女川原子力発電所 周辺監視区域境界変更に伴う 原子炉施設保安規定変更認可申請について

2022年8月5日
東北電力株式会社

1. 周辺監視区域境界変更の概要(1/2)

図1 作業用地及び周辺監視区域境界変更範囲

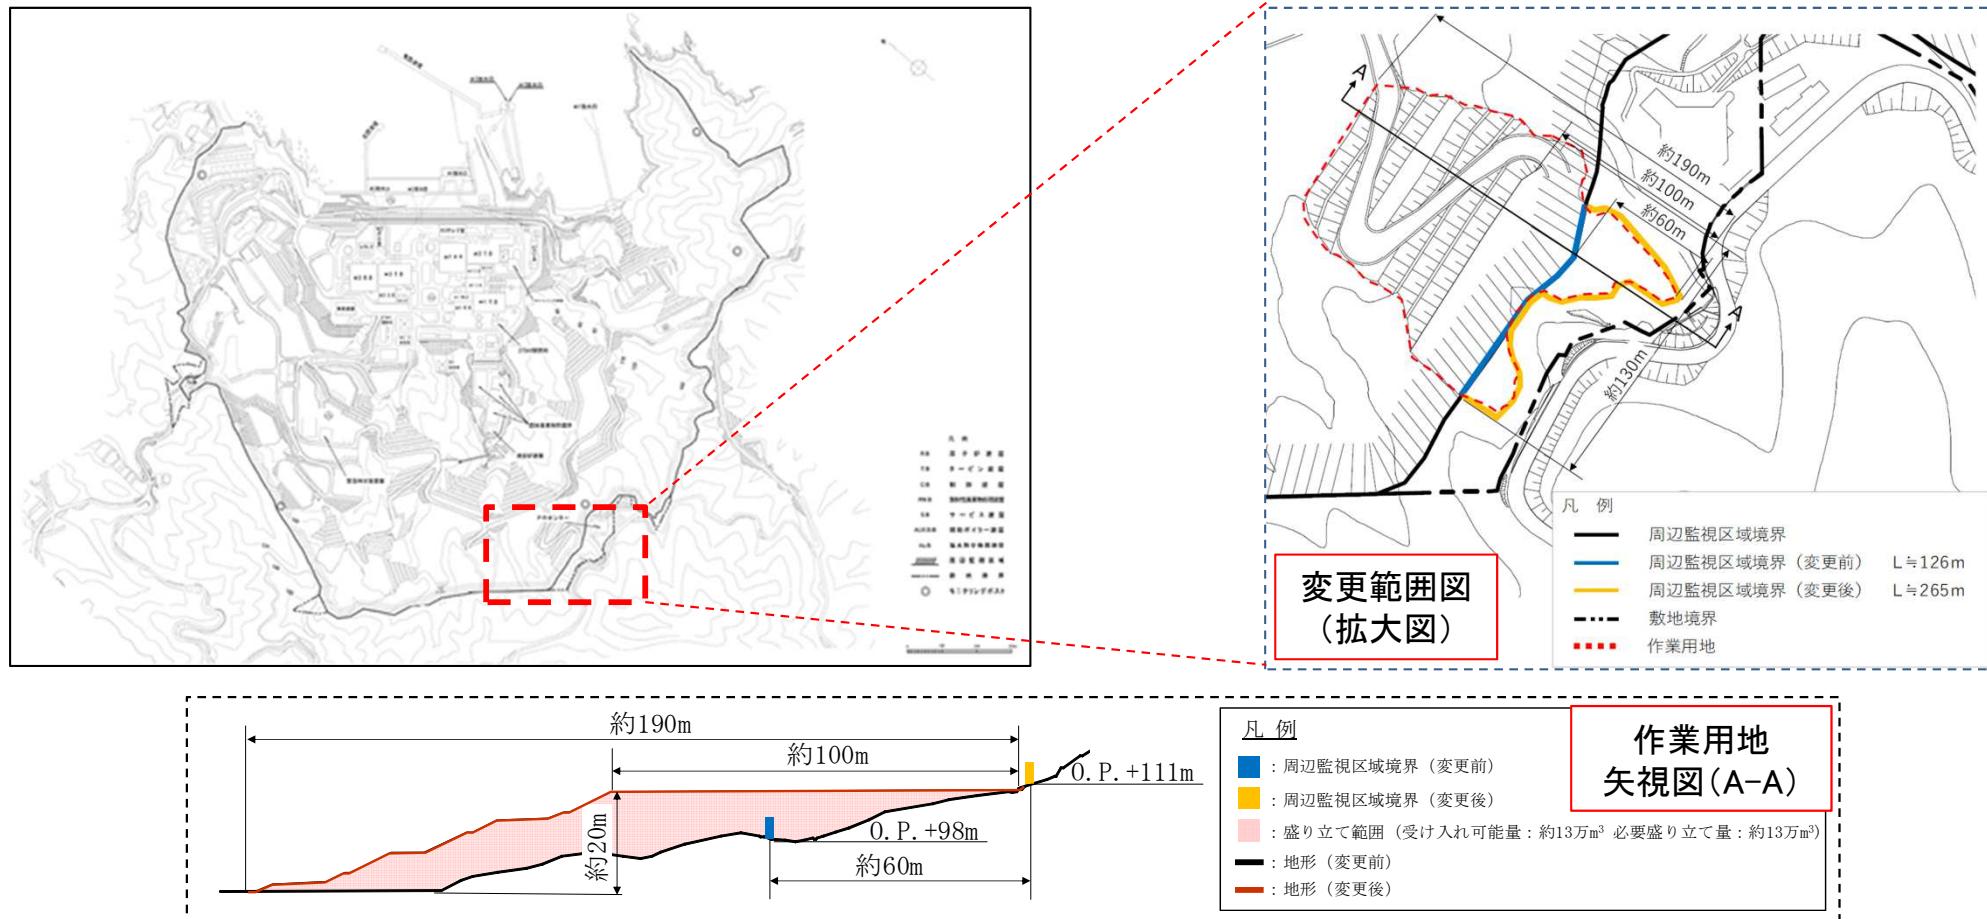
- 新規制基準適合に係る工事に必要な作業用地の確保のため、周辺監視区域境界の一部変更を計画している。※
- このため、女川原子力発電所原子炉施設保安規定に定める周辺監視区域境界図の一部を変更する。(図1)
※工事計画認可で安全対策工事の詳細が明確になり、設置変更許可段階での想定より工事物量が増加したことに伴い、掘削により発生する土砂の盛り立てを行うための作業用地を確保する必要が生じた。従前の周辺監視区域内に確保することは難しいため、周辺監視区域境界を変更し作業用地を確保する。

図2 気体廃棄物の希ガスの γ 線による実効線量（陸側13方位及び周辺監視区域境界変更箇所）

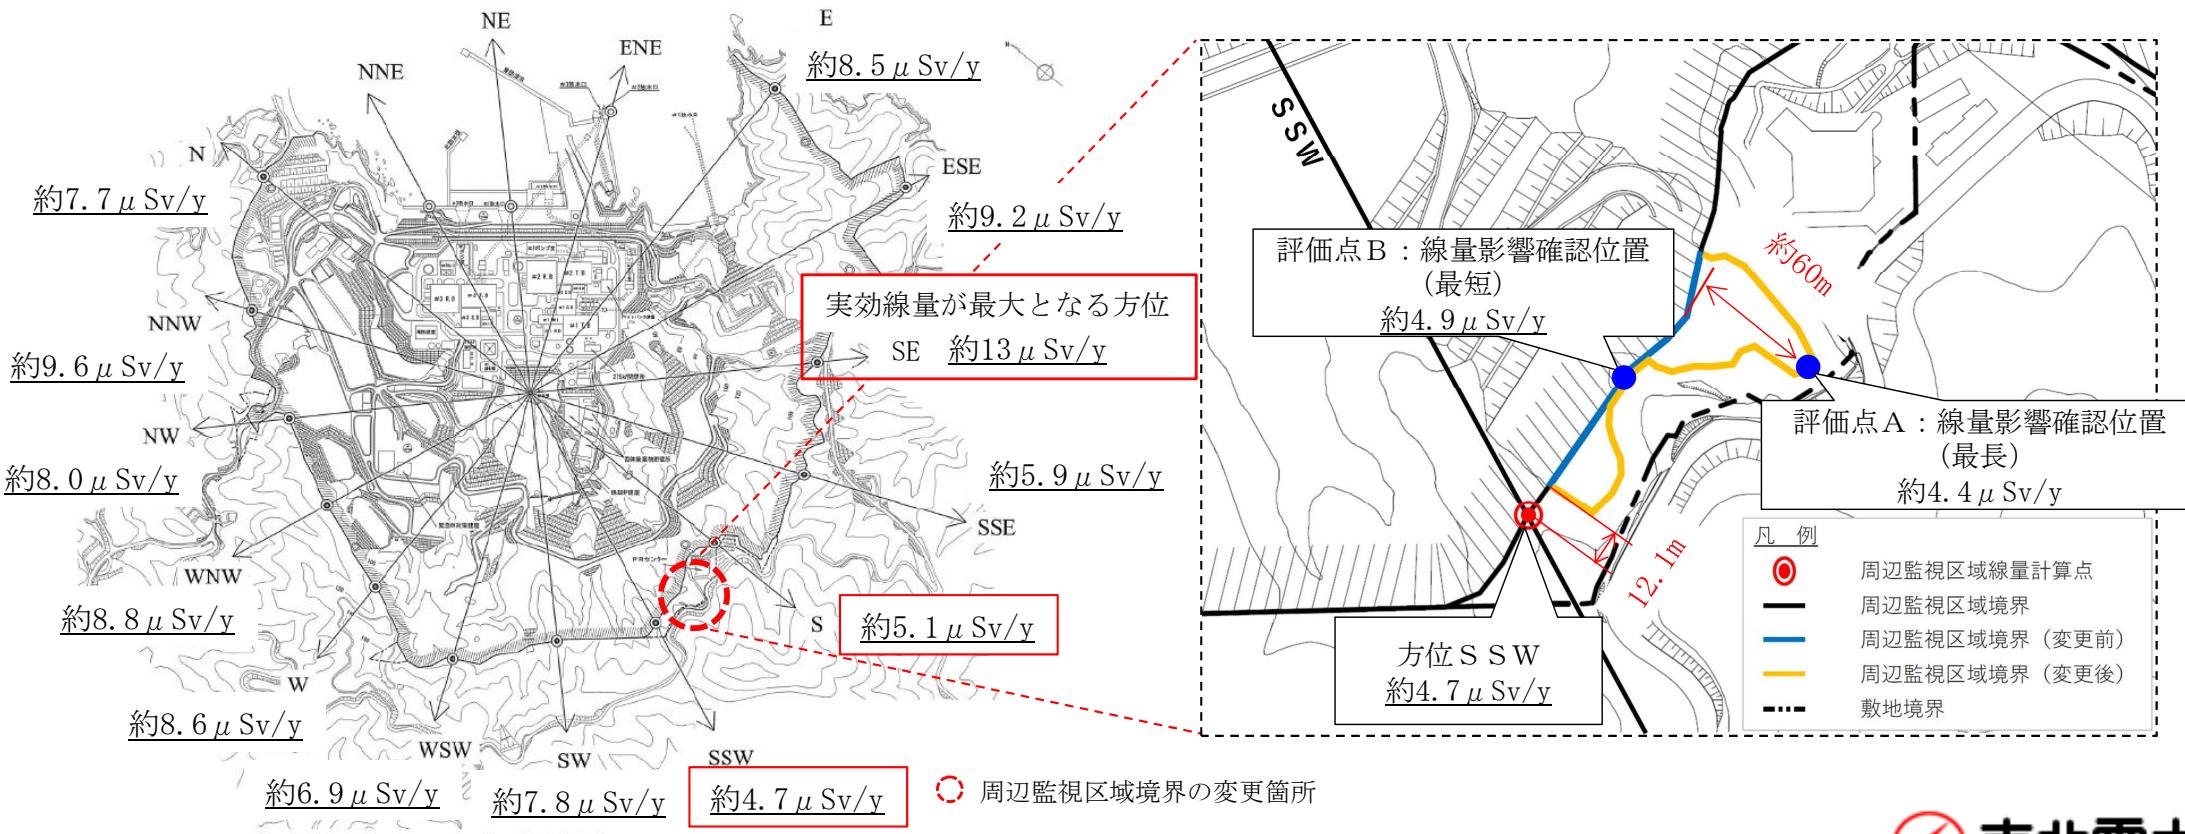
- 原子炉設置変更許可申請書（令和4年6月1日許可）の添付書類九の平常運転時における一般公衆の受ける実効線量評価結果は表2に示すとおり①, ②, ③の被ばく経路の合計値であり、放出源から評価地点までの距離の変更の影響を受ける最大の被ばく経路は「① 気体廃棄物中の希ガスの γ 線による実効線量」である。
- 周辺監視区域境界の変更に伴う放出源から線量計算地点までの距離の変更の影響を確認するため、図2に示す評価点A（最長）及び評価点B（最短）の希ガスの γ 線による線量評価を行った。評価点A（最長）の実効線量は、約4.4 μ Sv/yとなり、線量計算地点SSW（南南西）の線量評価結果（約4.7 μ Sv/y）に比べ線量影響は1割程度低減する。また、評価点B（最短）の実効線量は、約4.9 μ Sv/yとなり、線量計算地点SSW（南南西）の線量評価結果（約4.7 μ Sv/y）に比べ線量影響は1割未満の増加で、ほぼ同程度である。

- 「① 気体廃棄物中の希ガスの γ 線による実効線量」の各方位の実効線量は図2に示すとおりであり、実効線量が最大となる方位は1号炉排気筒のSE（南東）で約 $13 \mu\text{Sv/y}$ となっている。
- また、周辺監視区域境界を変更する1号炉排気筒のS（南），SSW（南南西）の「① 気体廃棄物中の希ガスの γ 線による実効線量」は約 $5.1 \mu\text{Sv/y}$ ，約 $4.7 \mu\text{Sv/y}$ であり、実効線量が最大となる1号炉排気筒のSE（南東）の約 $13 \mu\text{Sv/y}$ に対して6割程度低い。
- このことから、周辺監視区域境界を変更した場合でも、線量が最大となる方位に影響はなく、①，②，③の被ばく経路から受ける実効線量の合計は約 $16 \mu\text{Sv/y}$ であり「発電用軽水型原子炉施設周辺の線量目標値に関する指針」に示される線量目標値 $50 \mu\text{Sv/y}$ に影響を与えるものではない。

図9 周辺監視区域境界変更の工事工程（予定）

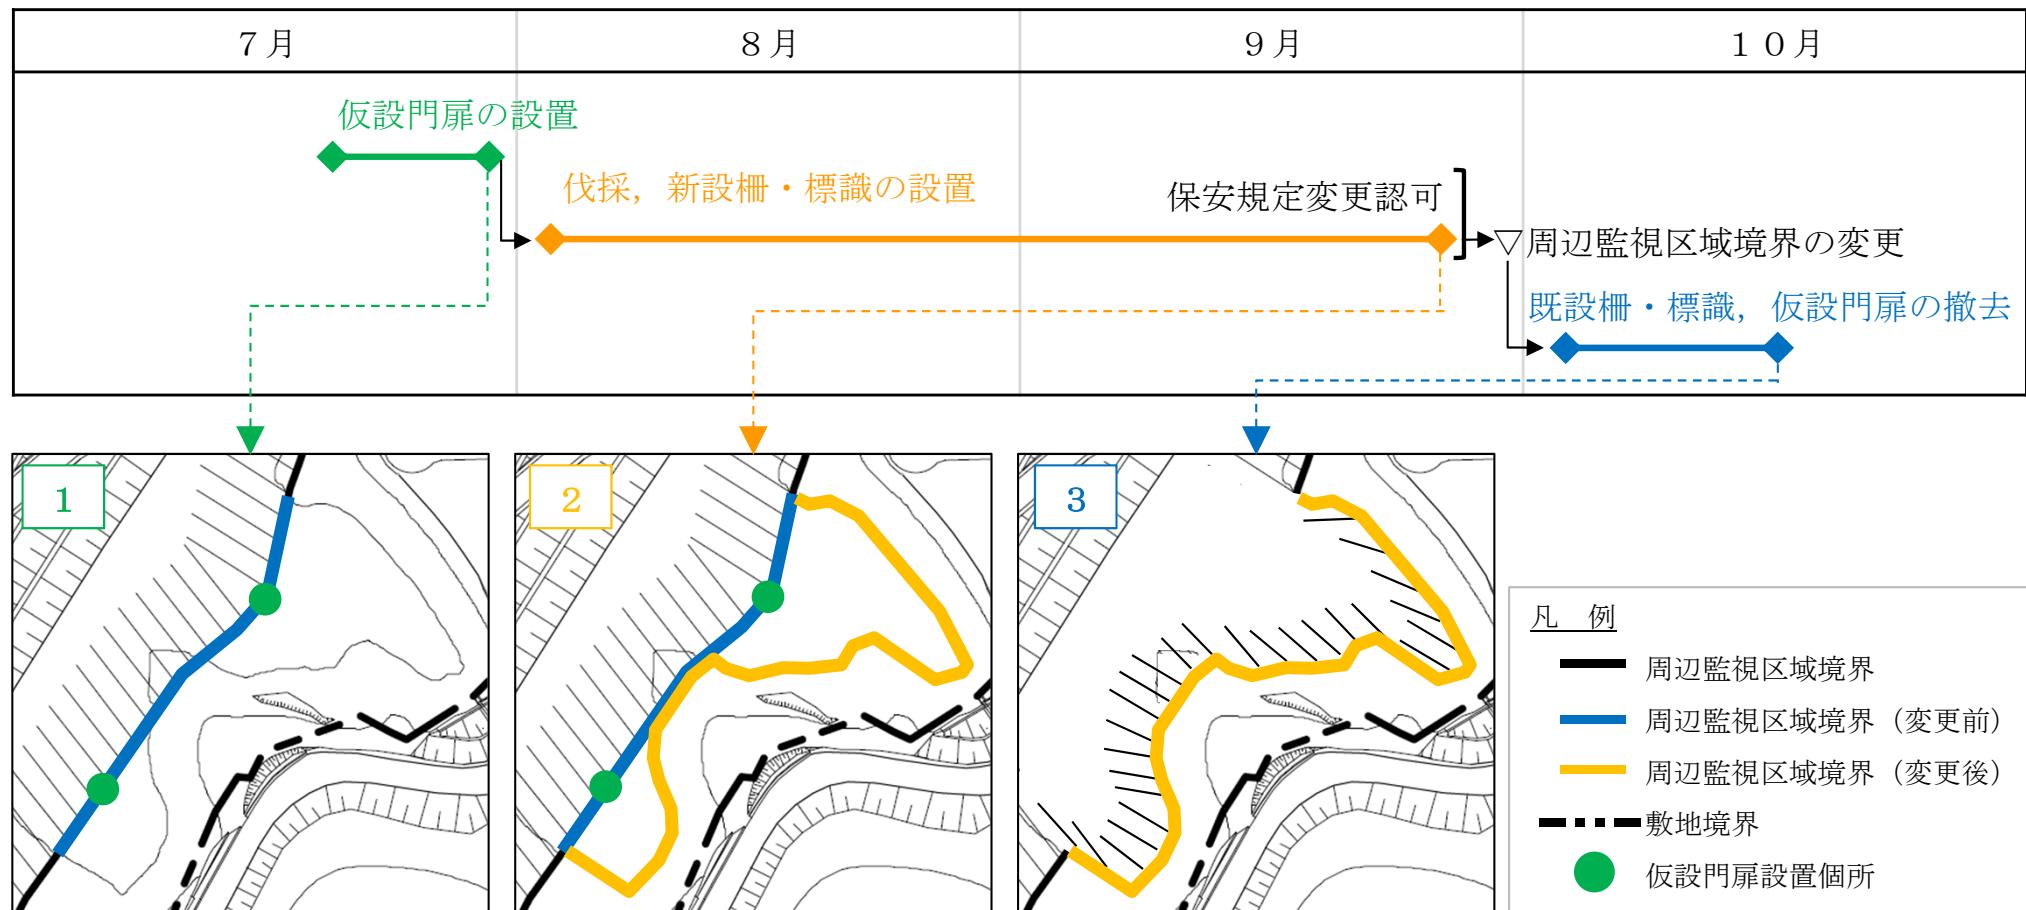
- 現在の周辺監視区域境界は、2つの谷が連続し、境界の外側は森林であるため、発電所敷地外からの立入り及び作業が難しい地形である。よって、発電所側から工事するために、従前の周辺監視区域境界に仮設門扉を設置する必要がある。
- 仮設門扉の設置後、新設の柵及び標識を設置し保安規定変更認可を受けた上で、周辺監視区域境界を変更する。（図9）

図10 仮設門扉設置平面図及び追加措置（工事中以外）

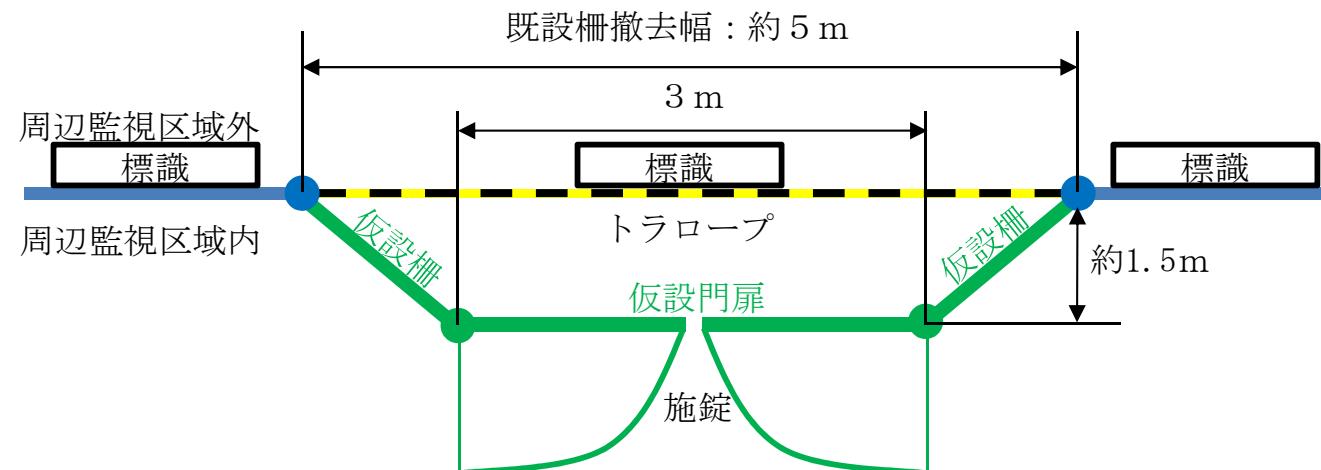
- 仮設門扉を設置するまでの期間の立入り制限措置を確実にするために、先に仮設門扉を設置し、既設の柵を撤去する。このため、仮設門扉は既設の柵よりも発電所側に設置される。（図10）
- 仮設門扉運用期間中は、従前の周辺監視区域境界の管理に加え、仮設門扉設置箇所には追加措置を講じ、業務上立に入る者以外の者の立入りを制限する。（図10、表6）
